**ZIE BIJZONDERE
VOORWAARDE(N)**

Nieuwe Toestand

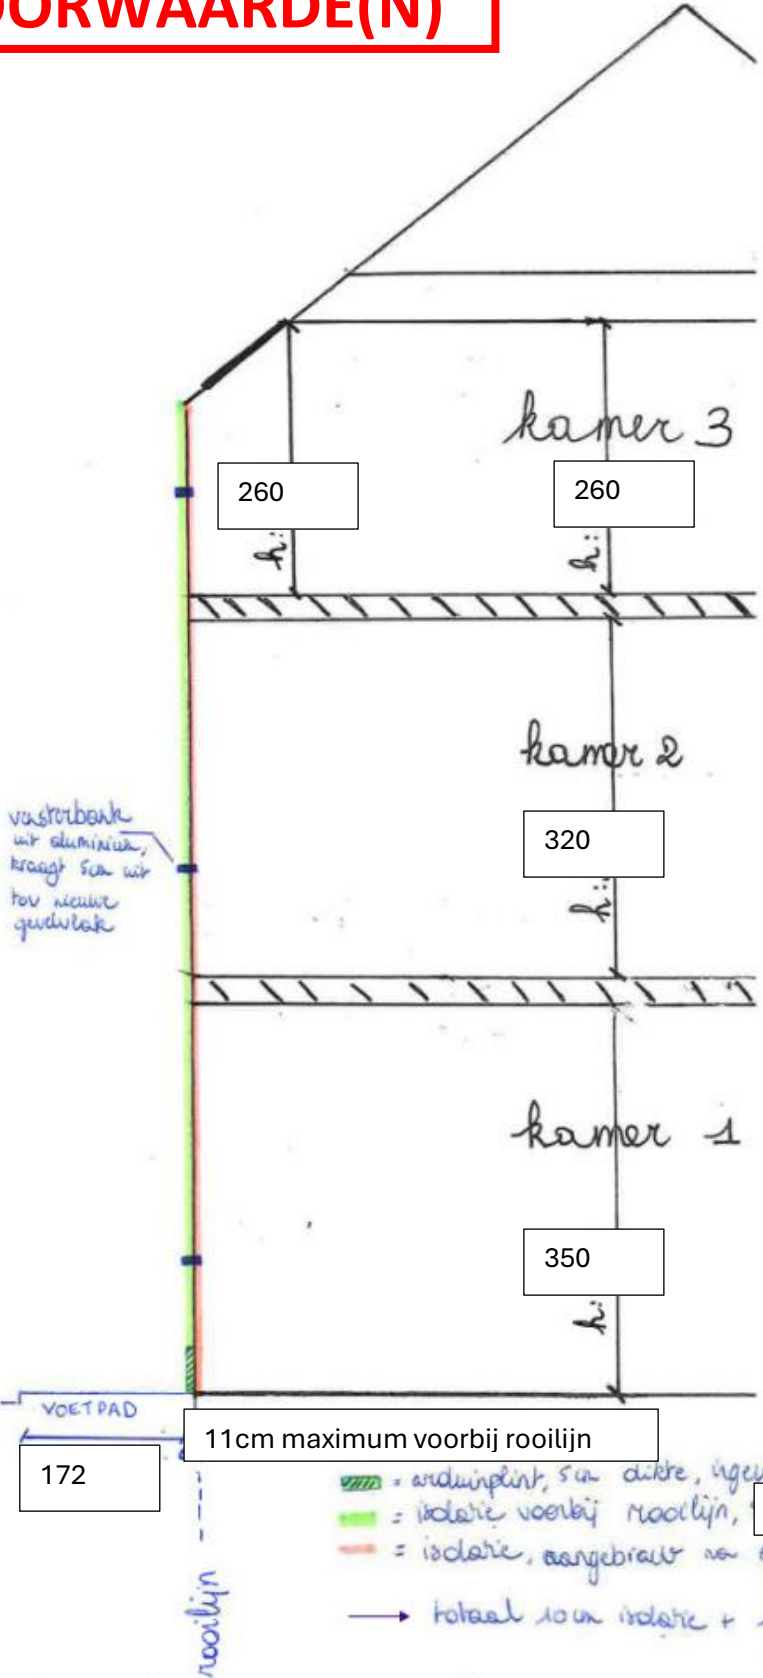
vastzetbank
uit aluminium,
kraagt son uit
tov nieuwe
gevelvlak

11cm maximum voorbij rooilijn

- ▨ = arduinplint, 5cm dikte, ingewerkt in gevelvlak
- ▨ = isolatie voorbij rooilijn, Min. 9cm + min 1cm crepi
- ▨ = isolatie, aangebracht na afskappen gevel, 1cm
- totaal 10cm isolatie + 1cm crepi
